Mission régionale d'autorité environnementale
OCCITANIE

Avis sur la création d'un parc photovoltaïque - commune de Reyniès (Tarn-et-Garonne)

N°Saisine : 9 833/A P

Avis émis le 26 janvier 2026

Figure 2 : plan de masse du projet – extrait de l'étude d'impact

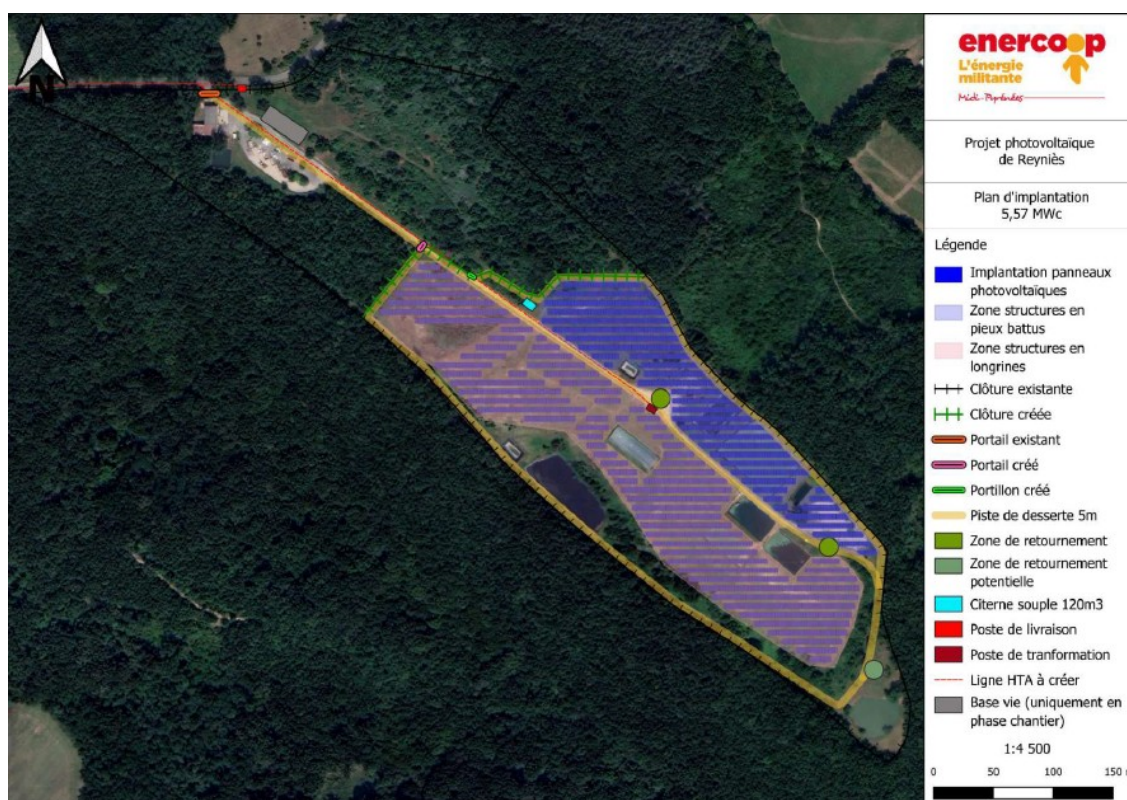
Le site d'implantation du projet est occupé, en partie, par 8 bassins destinés à la collecte et à la gestion des lixiviats³ produits par les anciens casiers de la décharge. Parmi ces ouvrages, 3 bassins sont situés au droit des futures zones d'implantation de structures photovoltaïques.

La MRAe considère que les impacts liés aux modalités de comblement des bassins (nature des matériaux, gestion des eaux, nuisances de chantier, gestion des lixiviats durant les travaux, etc.), aux mouvements de terres et à la gestion des pollutions doivent être évalués dans le cadre de l'étude d'impact d'un projet global, dont un volet concerne l'installation d'un parc photovoltaïque. Ainsi, comme le rappelle l'article L.122-1 du code de l'environnement, « *lorsqu'un projet est constitué de plusieurs travaux, installations, ouvrages ou autres interventions dans le milieu naturel ou le paysage, il doit être appréhendé dans son ensemble, y compris en cas de fractionnement dans le temps et dans l'espace et en cas de multiplicité de maîtres d'ouvrage, afin que ses incidences sur l'environnement soient évaluées dans leur globalité* ». La MRAe relève que le niveau d'exigence pour la remise en état de l'ancienne décharge est lié à l'utilisation finale du site.

- la description des impacts et la caractérisation du niveau des impacts attendus de la totalité des travaux, y compris ceux préalables à l'implantation du parc solaire ;
- l'intégration des mesures d'atténuation pour limiter les principaux effets sur l'environnement de la totalité des travaux, y compris ceux préalables à l'implantation du parc solaire.
